改善箇所説明図

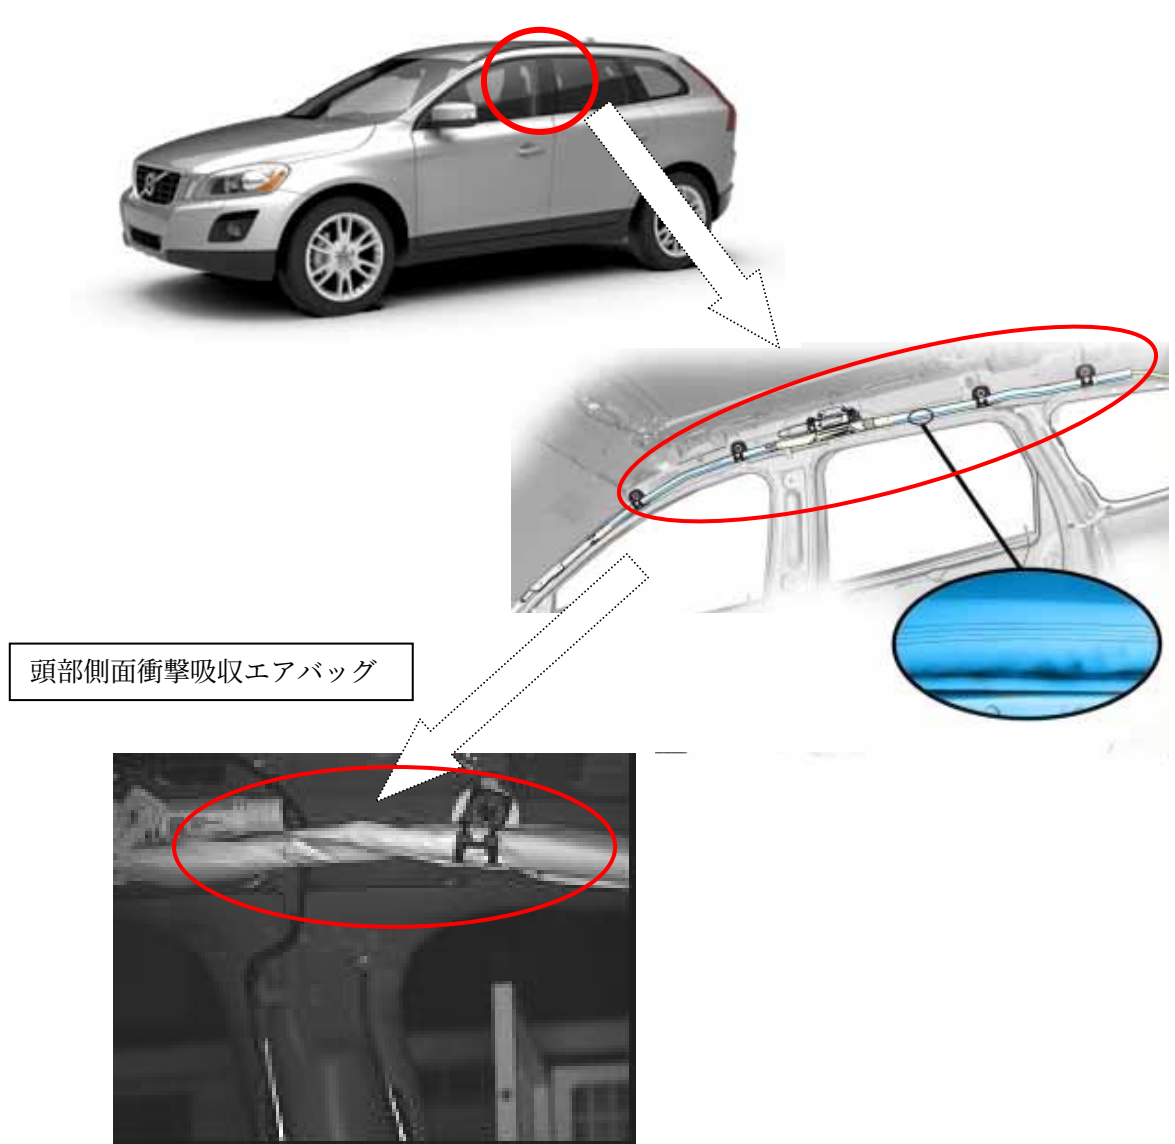
基準不適合発生箇所

頭部側面衝撃吸収エアバッグにおいて、当該エアバッグの組付けが不適切なため、当該エアバッグの展開部にねじれが発生しているおそれがある。ねじれが発生している場合は、当該エアバッグが正常に機能しない。

全車両、左右の頭部側面衝撃吸収エアバッグの組付け状態を点検し、ねじれがある場合には組付け調整を行う。

右前席ドアヒンジ取り付けボルトに赤色ペイントを塗布する。
